# 図-3 高サイクル熱疲労割れに係る対策工事

## 工事概要

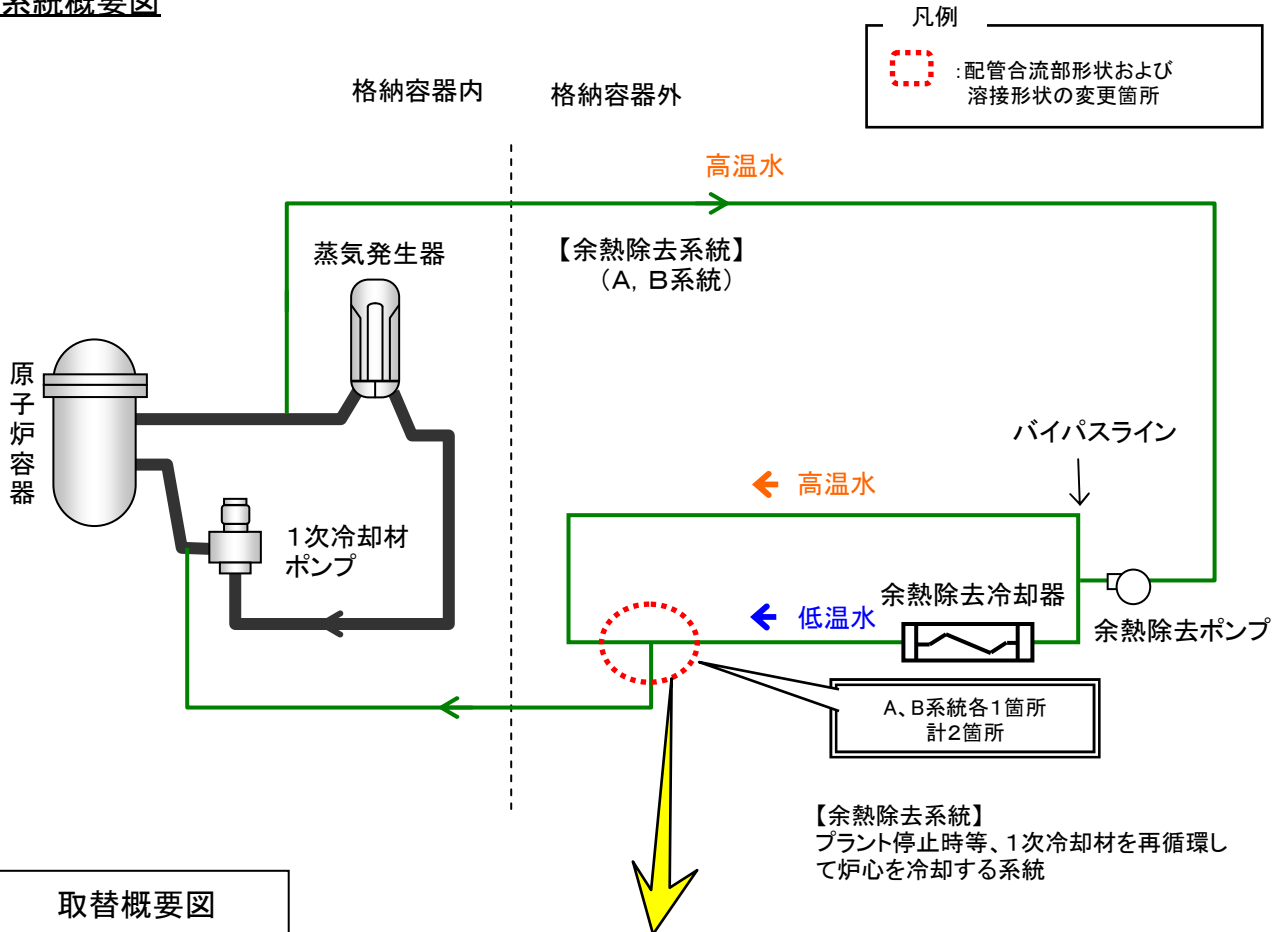
国内外PWRプラントにおける高サイクル熱疲労割れ(温度揺らぎによる疲労)を踏まえ、AおよびB余熱除去冷却器バイパスライン合流部の配管2箇所について、温度揺らぎを抑制するため、配管ルートを変更するとともに、応力集中が小さい溶接形状に変更する。
